NOTE TECHNIQUE
à MM. les CONCESSIONNAIRES
N° 705

DS 19
COMMANDE DE RALENTI ACCÉLÉRÉ

Fig.1 - ANCIEN MONTAGE

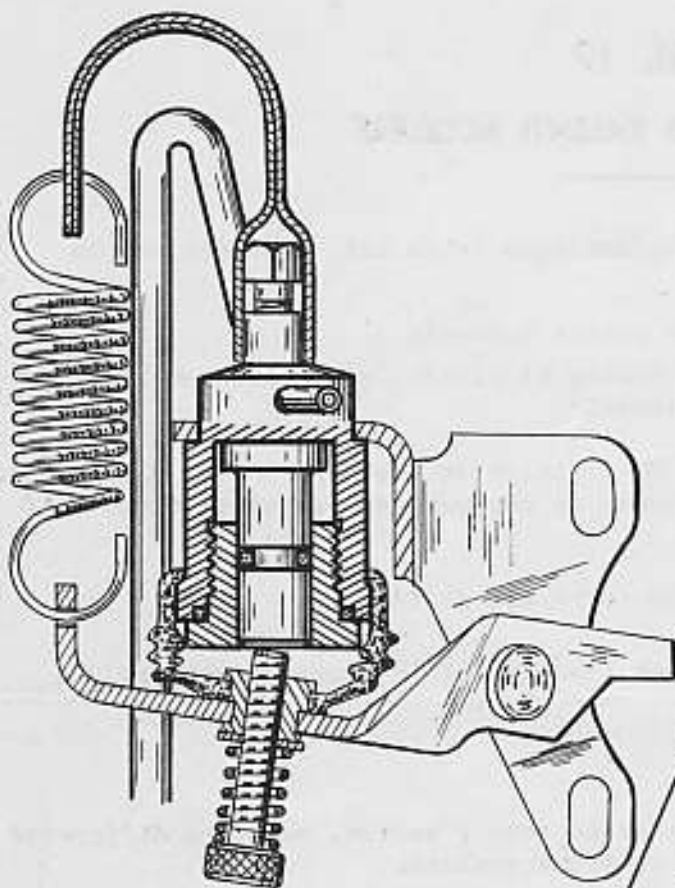
Nous avons modifié la commande hydraulique de ralenti accéléré sur la DS 19.

- 1) Le joint d'étanchéité entre chemise et piston, se trouve sur la chemise et non plus sur le piston.
- 2) L'arrivée de pression venant de l'étrier AV gauche, se fait par raccord vissé sur le corps, ce qui permet de déposer séparément le dispositif de commande et le tube.
- 3) L'accrochage du ressort sur le corps est différent.

Les figures 1 et 2 vous donnent l'ancien et le nouveau montage.

Le nouvel ensemble est interchangeable avec l'ancien, mais les différents éléments pris séparément ne sont pas interchangeables.
